Giudizio n° 2820 del 14/09/2017

Oggetto Ristrutturazione e miglioramento funzionale di un impianto di depurazione in loc. Foro nel Comune di Francavilla al mare (CH). Presa d'atto di variante non sostanziale

Presenza d'atto di variante non sostanziale al parere n. 2325, dell'11/12/2013
A.C.A. S.p.A. - "Ristrutturazione e miglioramento funzionale di un impianto di depurazione"

SCHEMA FLUSSO IMPIANTO ATTUALE

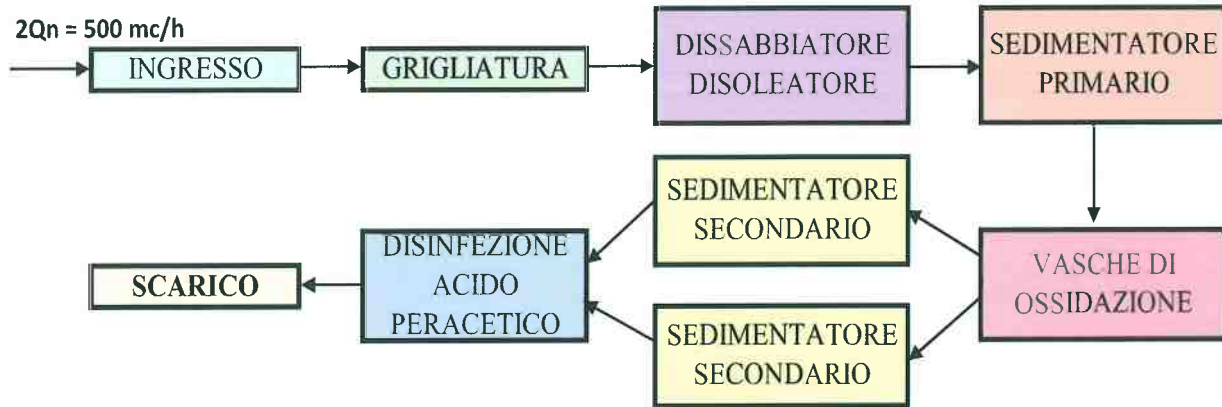
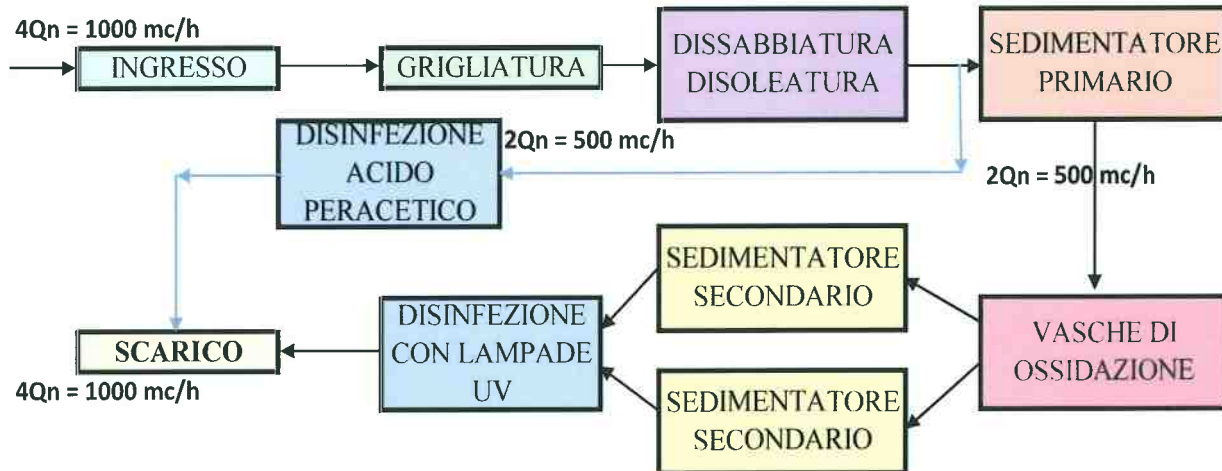
In linea generale la revisione del Progetto Definitivo è stata eseguita con lo scopo di migliorare il funzionamento dell'impianto di depurazione e di conseguenza la qualità delle acque in uscita. E' stato dato seguito ad alcune prescrizioni impartite dall'ARTA Abruzzo (v. nota Prot. 13521 del 25/11/2013) fra cui la impermeabilizzazione delle "... aree adiacenti le vasche ed in generale tutte le zone in cui vi sia rischio di inquinamento dovuto ad eventuali sversamenti accidentali o relativi ad interventi di manutenzione...", con la installazione di una vasca di prima pioggia.

- il filtro a dischi (microfiltrazione) per il trattamento delle acque prima della disinfezione con le lampade U.V.;
- le lampade U.V. per la disinfezione finale delle acque in uscita dall'impianto;

- un sistema compatto per i trattamenti primari delle acque di supero e la disinfezione delle medesime acque con acido peracetico;
- il miglioramento della vasca di disinfezione con il rifacimento della impermeabilizzazione interna, la copertura completa della vasca stessa ed altri interventi di adeguamento;

- sostituzione dei carroponti e delle griglie stramazzo (bordo di sfioro acque) di tutti e tre i sedimentatori (il primario ed i due secondari);
- potenziamento n. 3 stazioni di sollevamento ubicate in prossimità dell'impianto di depurazione;

- installazione di una vasca per la ricezione dei fanghi da altri impianti;
- inserimento sistema diffusione aria all'interno dei digestori (e conseguente trasformazione dei digestori da anaerobici ad aerobici);

Lo schema a blocchi dell'impianto di depurazione nel progetto iniziale è il seguente:

Successivamente alle modifiche apportate lo schema a blocchi dell'impianto di depurazione è diventato il seguente:
